**ENTE DEL PARCO DEL CONERO**  
**Via Peschiera n. 30**  
**60020 SIROLO (AN)**

**DETERMINAZIONE DIRETTORIALE**

Oggetto: nulla osta ex art. 13 L. 394/91, art. 26 L.R. 15/94 ed art. 3 del Regolamento del Parco – ditte: De Ruschi, Di Giovanni, Modena, Imparato e Il Ritorno

Data: 25/03/2022

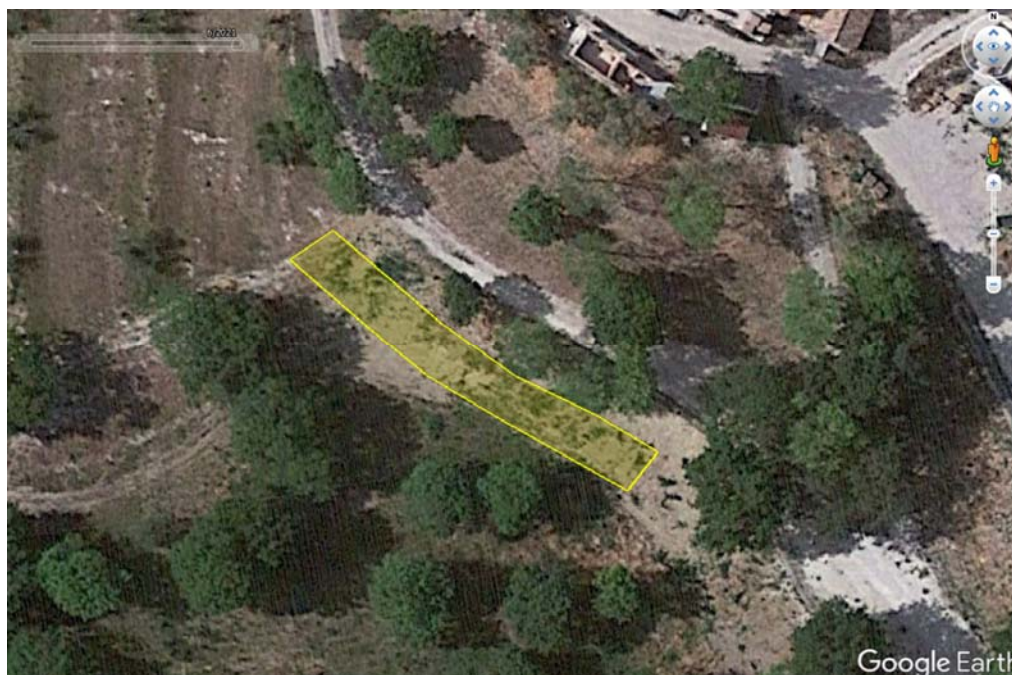
Poiché con il sopralluogo effettuato in data 15/03/22 da parte del tecnico dell'Ufficio Valorizzazione ambientale, è emerso che sui gradoni con gli ulivi è presente una prateria habitat di interesse comunitario 6210(\*), mentre nella superficie situata subito a valle della strada come individuata sullo stralcio di foto aerea riportato sotto è presente vegetazione erbacea non di particolare pregio, la condotta disperdente dovrà essere collocata con più bracci paralleli tutti nell'area indicata, o in alternativa parte nell'area indicata e parte lungo la stradina, senza andare quindi ad interessare la prateria habitat di interesse comunitario, né ad interferire con gli apparati radicali delle piante; la tavola aggiornata dovrà essere consegnata al Parco, sempre per il tramite del Comune, prima dell'Inizio Lavori.

Poiché a valle dell'area come sopra individuata per il posizionamento delle condotte disperdenti è presente anche l'habitat di interesse comunitario 5210, al fine di confermare che la presenza della condotta disperdente non provochi interferenze con l'habitat suddetto, dovrà essere svolta tra 3 anni una verifica congiunta della vegetazione da parte di un tecnico della ditta e del Parco (su richiesta della ditta stessa) nell'area interessata dall'habitat 5210 e in quella posta tra quest'ultimo e l'area individuata per il posizionamento delle condotte disperdenti, e nel caso in cui si rilevassero delle variazioni sostanziali nella composizione specifica delle formazioni vegetali, con particolare riguardo alla componente erbacea (prateria) ed alla presenza di rinnovazione del ginepro rosso, dovrà essere individuata una diversa soluzione per la fognatura.

**FAVOREVOLE con prescrizioni al rilascio DEL NULLA OSTA e parere positivo di Valutazione di Incidenza** (fase di Valutazione Appropriata) **al progetto dell'impianto fognario**, in quanto, sulla base dei dati forniti, e valutati, e delle conoscenze in possesso dell'Ente, è possibile concludere che il piano o l'intervento non determinerà incidenze significative sul sito/siti N2000, non pregiudicando il mantenimento dell'integrità dello stesso in riferimento agli obiettivi e alle misure di conservazione di habitat e specie; il parere positivo è subordinato al rispetto integrale delle seguenti prescrizioni:
